Formular für Stellungnahmen zu TRVBs

Datum: 29.11.2017

TRVB: 105 H

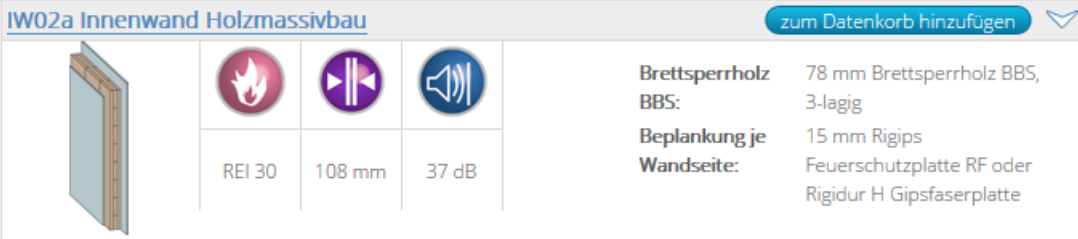
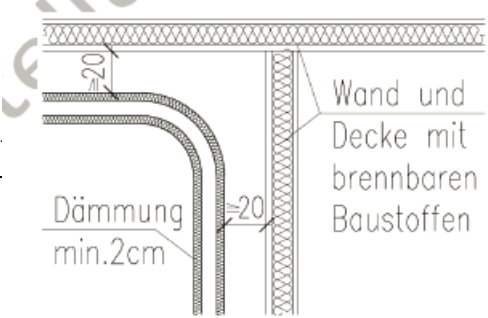
<p>Tabelle 1 - Sicherheitsabstände</p>	Feuerstätten	Mindestabstände in [cm]			ungeschützt	EI 30 und A2 bekleidet oder Abschirmplatte	EI 30 und A2 bekleidet und Abschirmplatte	seriengefertigt	40	20	10	ortsfest gesetzt	20	10	5	Die Halbierung bzw. weitere Reduzierung der Abstände bei „EI 30 und A2 bekleidet“ ist fragwürdig. In der ÖNORM B 8311 wurden bewusst keine Feuerwiderstandsklassen angegeben. Das Ziel ist, dass kein Brand entsteht und nicht 30min Sicherheit im Fall eines Brandes. In der ÖNORM B 8311 wurde daher der Wärmedurchlasswiderstand der nicht brennbaren Konstruktion festgelegt. Die angegebenen Abstände entsprechen zum Teil auch nicht der ÖNORM B 8311. Beispiel:	Das Kriterium „EI 30 und A2 bekleidet“ sollte durch eine Konstruktion mit Angabe des Wärmedurchlasswiderstands definiert werden. Die Abstände sind mit der ÖNORM B 8311 abzugleichen um keine widersprüchlichen Festlegungen zu definieren: Auszug aus ÖNORM B 8311 für die Konstruktion bei ortsfest gesetzten Öfen: „Alternativ kann eine im freistehenden Zustand selbsttragende für den Einsatzzweck geeignete Konstruktion aus nicht	Abgelehnt, die Festlegungen über EI30 und A2 bekleidete Bauteile werden aus der bisherigen TRVB H 105 unter Zugrundelegung des bestehenden Sicherheitsniveaus abgeleitet. Unabhängig davon werden die Abstände mit der ÖNORM B 8311 abgeglichen.
Feuerstätten	Mindestabstände in [cm]																		
	ungeschützt	EI 30 und A2 bekleidet oder Abschirmplatte	EI 30 und A2 bekleidet und Abschirmplatte																
seriengefertigt	40	20	10																
ortsfest gesetzt	20	10	5

Pkt./ Unterpunkt (e.g. 3.1)	Zitierung des Punktes	Begründung/Kommentar	Vorgeschlagene Änderung	Entscheidung TRVB AK/Änderung
		 <p>Die angegebene Wand hat eine Feuerwiderstandsklasse von REI 30. Die Beplankung ist 15mm Rigips, dazwischen ist der Holzaufbau. Die Rigipsplatte erfüllt die Brandverhaltensklasse A2. Man könnte also sagen dieser Aufbau erfüllt das Kriterium „EI 30 und A2 bekleidet“. Bei 20cm Abstand zu einer serienfertigen Feuerstätte bzw. 10cm zu einem ortsfest gesetzten Ofen besteht hier sicherlich Brandgefahr.</p> <p>Würde man definieren, dass die gesamte Konstruktion EI 30 und durchgehend A2 sein muss, so handelt es sich nicht mehr um eine brennbare Wand. Eine Festlegung in der TRVB ist daher nicht notwendig.</p> <p>Im Ofenbau werden außerdem in der Regel Dämmplatten verwendet für die die Feuerwiderstandsklasse nicht bestimmt wurde (z.B.: Kalziumsilikatplatten, Vermiculiteplatten). Dies ist auch nicht notwendig, da diese Platten vorbeugend eine Erwärmung des Baukörpers verhindern sollen und nicht im Brandfall zB das Kriterium EI30 erfüllen müssen.</p>
